Vorlagennummer: VO/2023/7249-61
Vorlageart: Beschlussvorlage
Öffentlichkeitsstatus: öffentlich

Planung Friedrichstraße Tischvorlage

I. Sitzungsvortrag:

BAUVORHABEN: Fahrradallee Friedrichstraße		AUFTRAGGEBER: Bürgerbeteiligung Friedrichstraße		Planungsstand: Entwurf		Zeichnungsname: Friedrichstraße	
Maßstab	Blattgröße	Datum	Planersteller				
1:750	840*297 individuell	17.10.2023

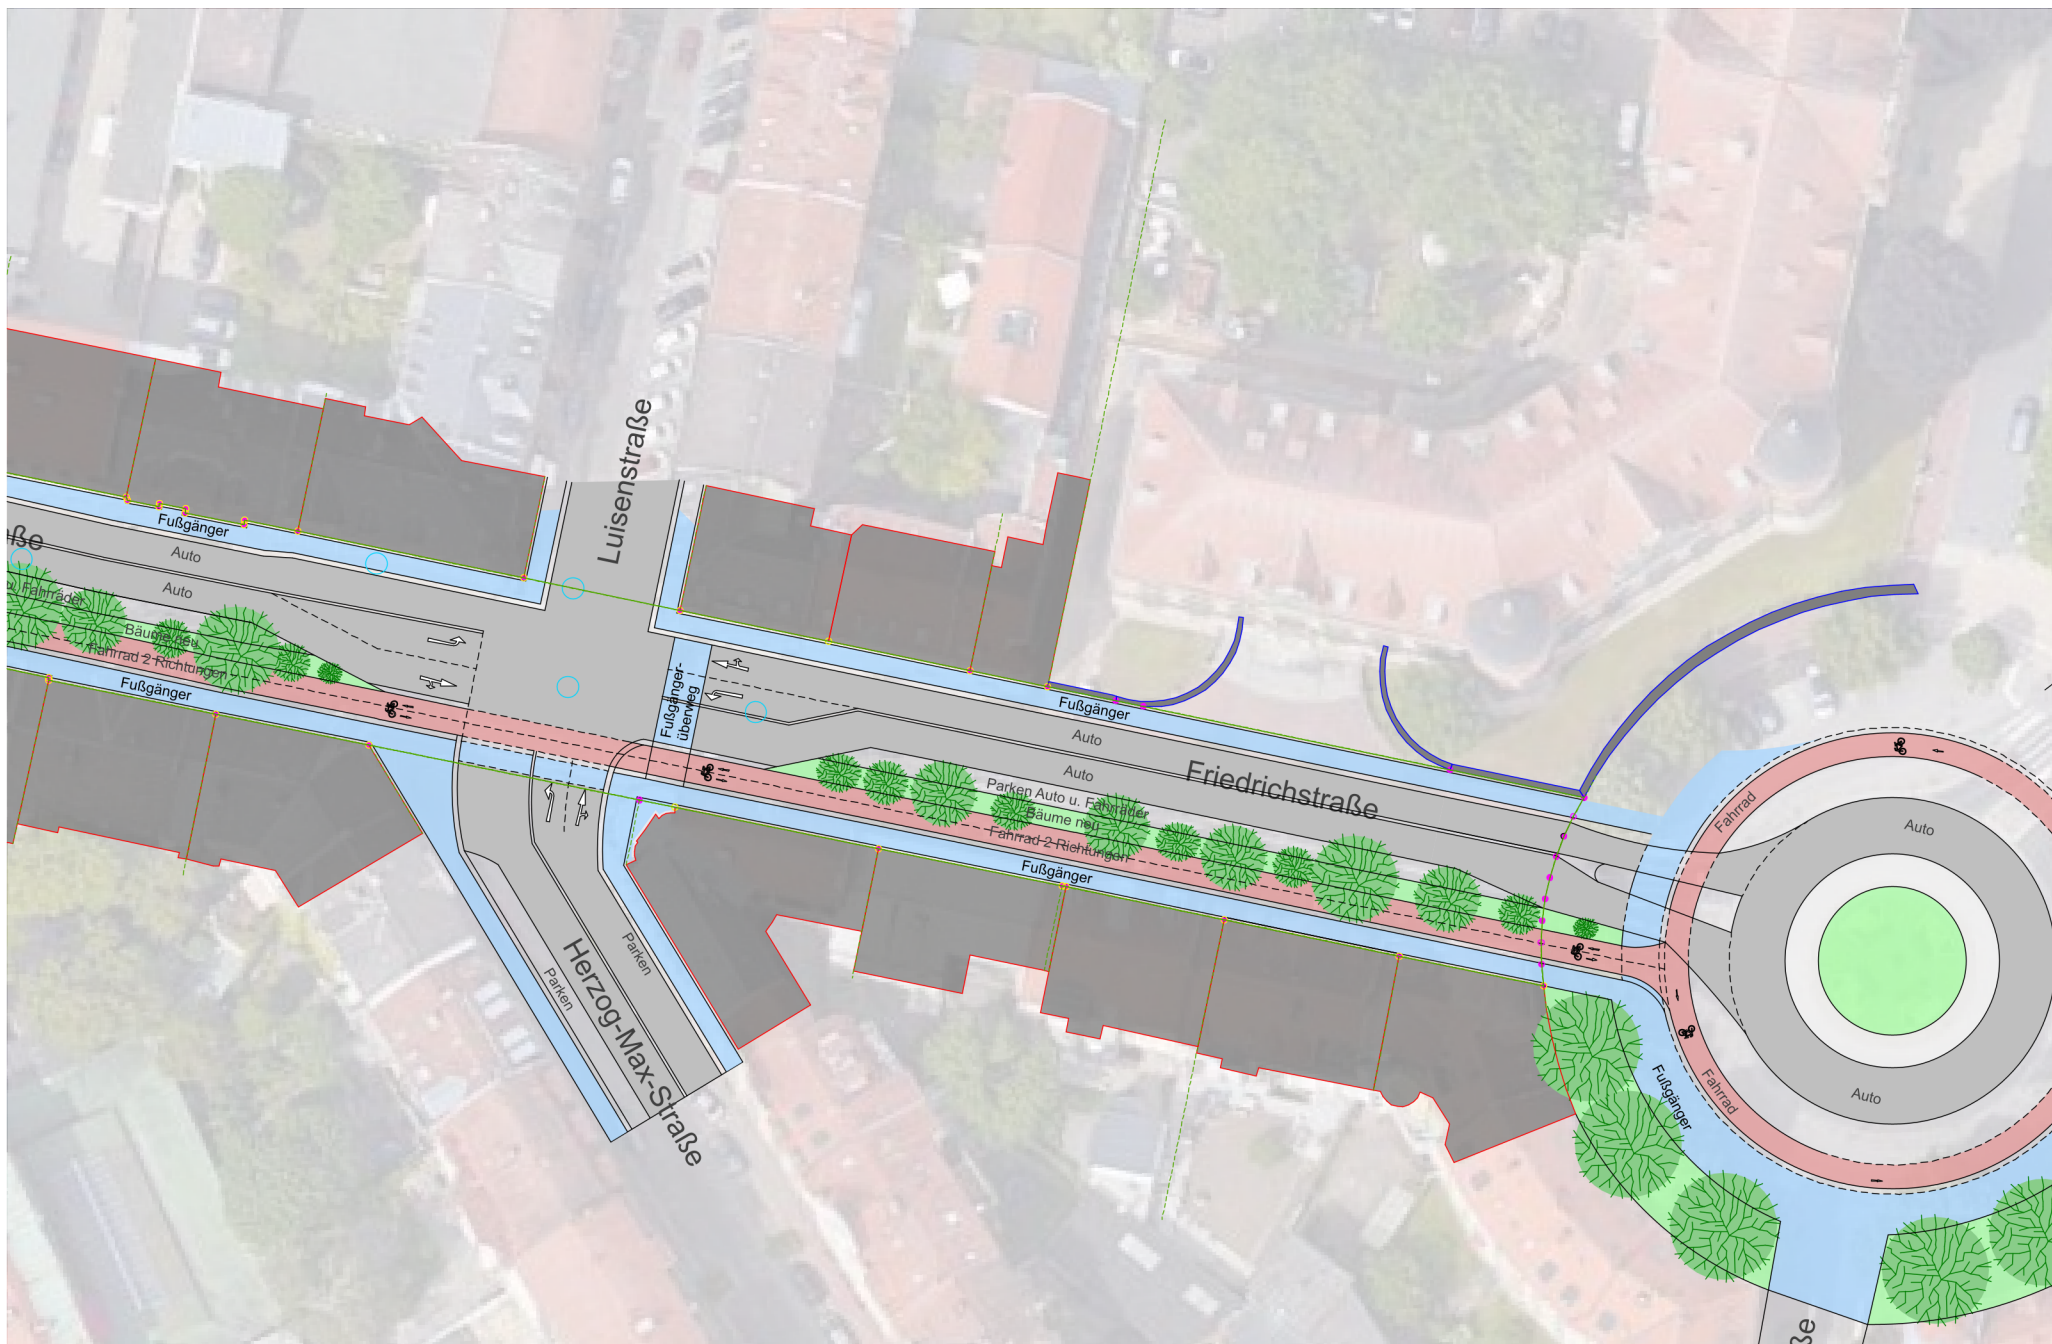
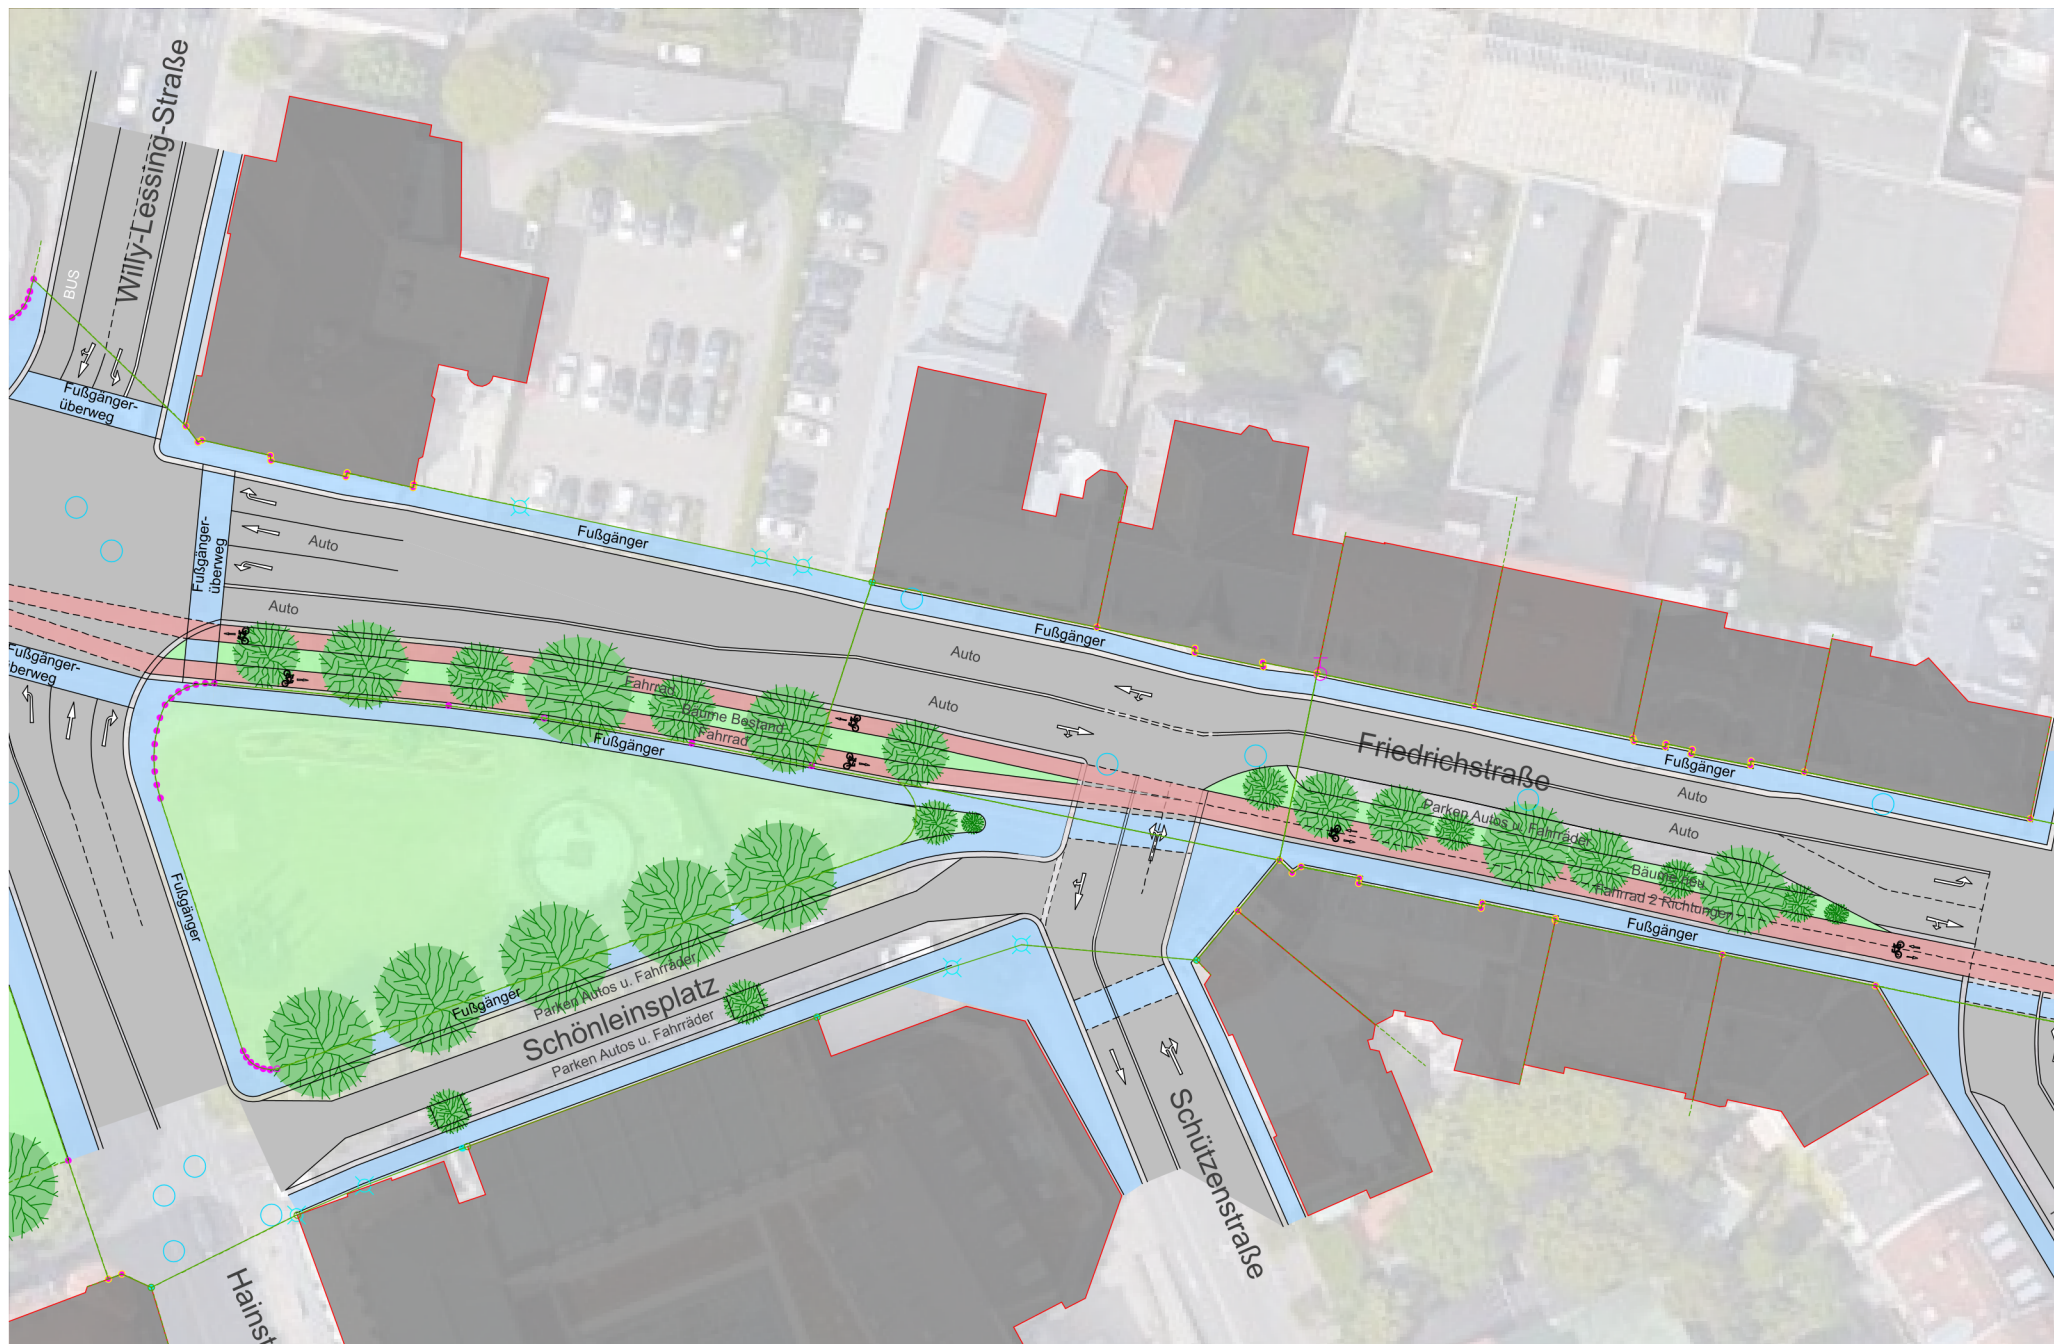
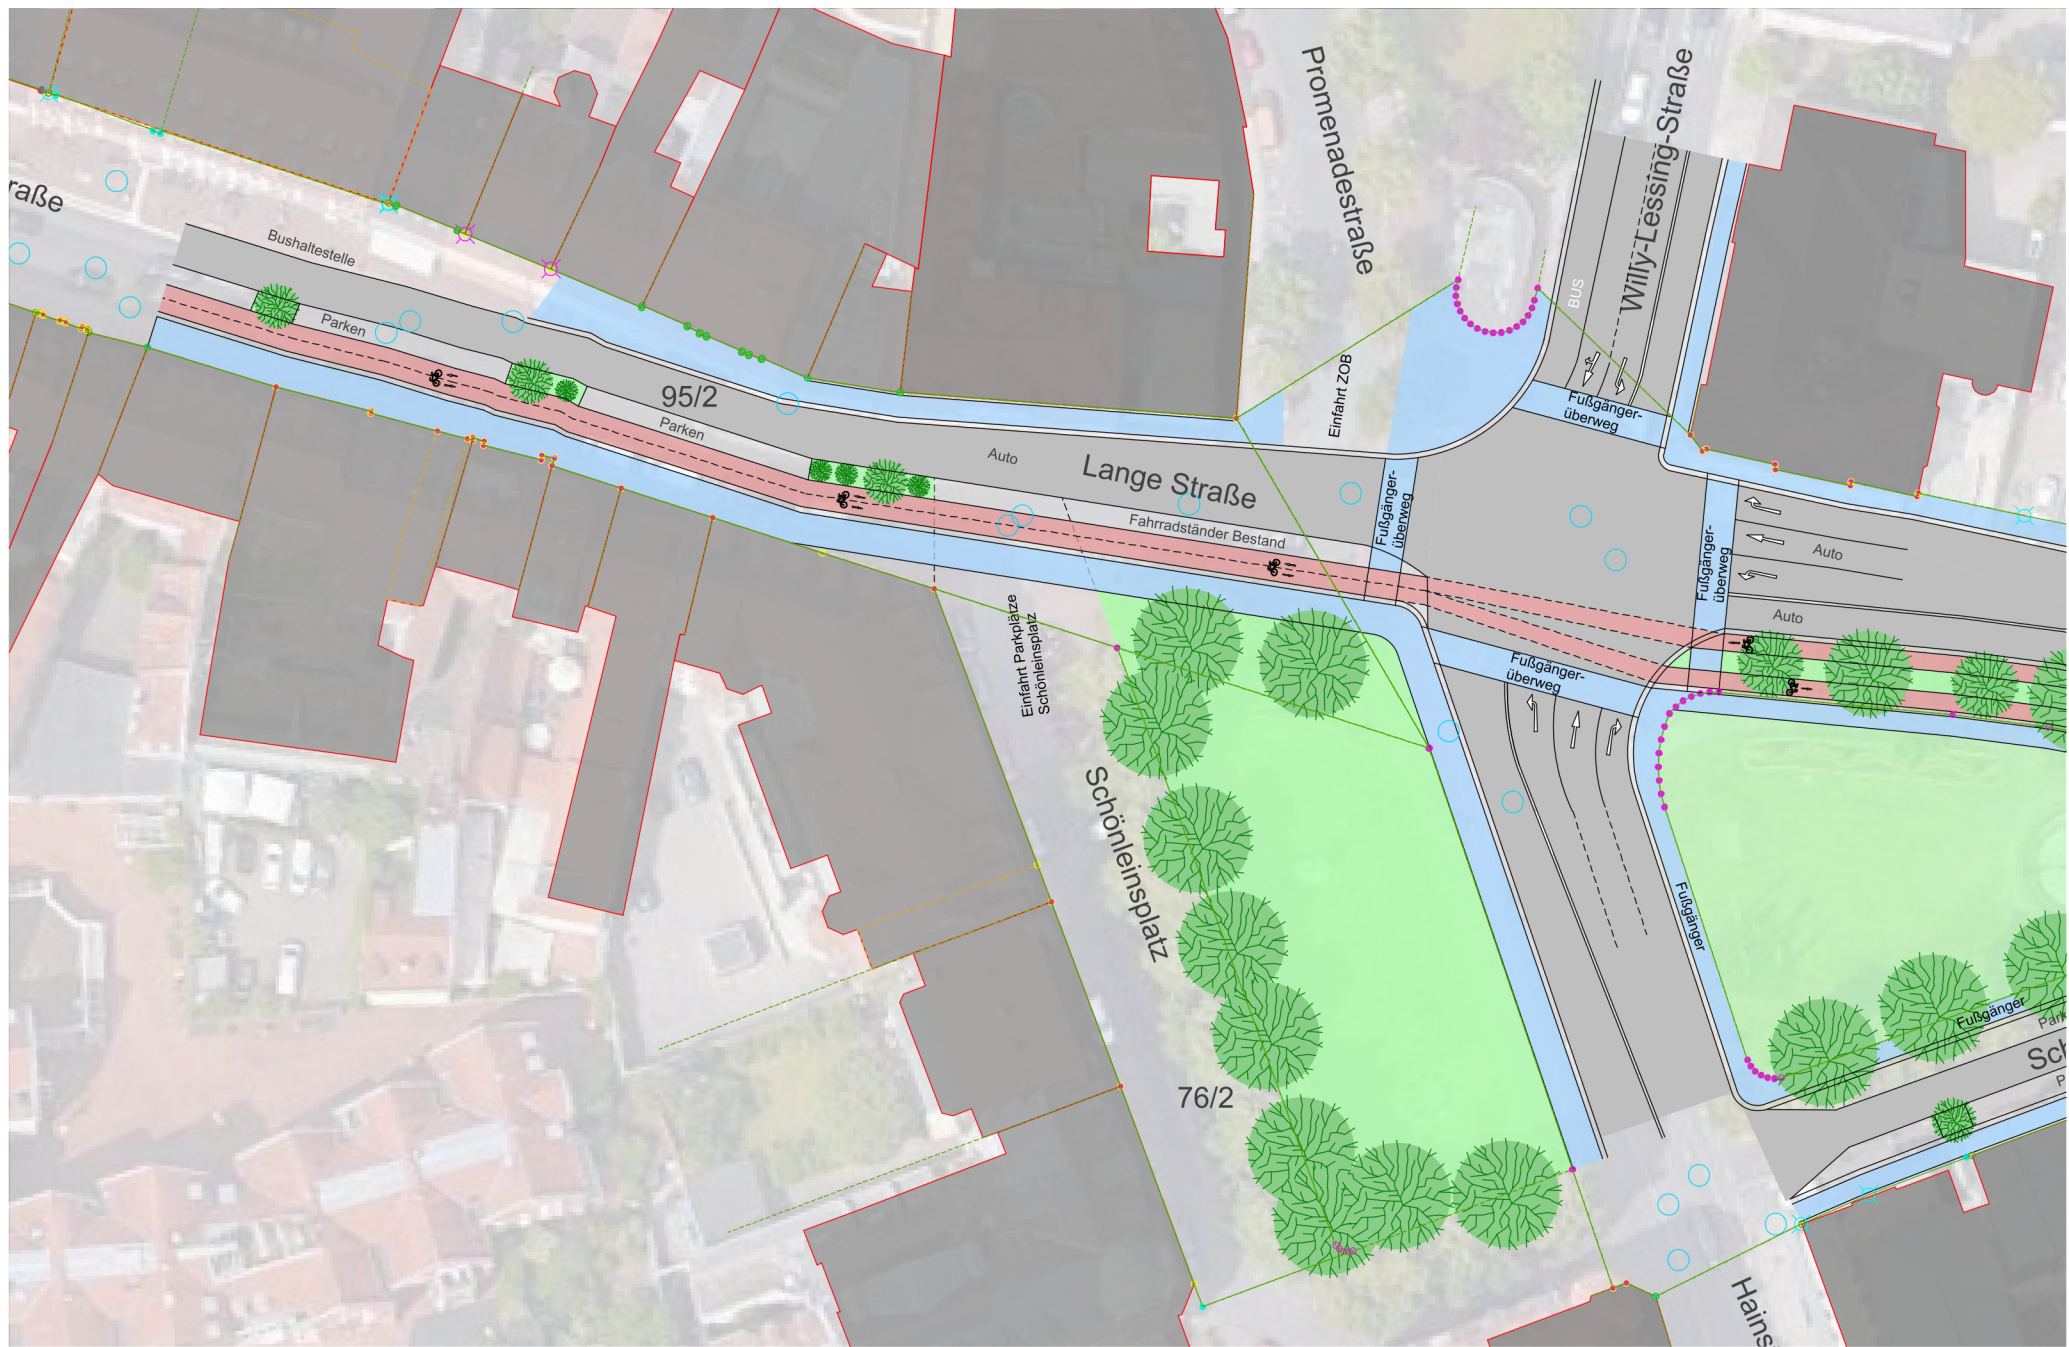
Der Planentwurf sieht einen Zweirichtungsradschlauch auf der südlichen Seite der Friedrichstraße vor. Grundsätzlich sind innerstädtischen Zweirichtungsradschläuche zu vermeiden, da ein- und ausbiegende Kfz auf zwei Richtungen achten müssen. Mit dem Radverkehr in Gegenrichtung auf der „falschen“ Seite der Fahrbahn wird innerorts nicht gerechnet. Als Folge kommt es an diesen Stellen immer wieder zu kritischen Situationen und Unfällen.

Auch die Abbiegebeziehungen des Radverkehrs sind für die Verkehrsteilnehmenden nicht klar zu erkennen.

Aufgrund des Unfallgeschehens haben sich einseitige Zweirichtungsradschläuche innerorts nicht bewährt. Die Variante kann daher nicht zur Weiterverfolgung empfohlen werden.
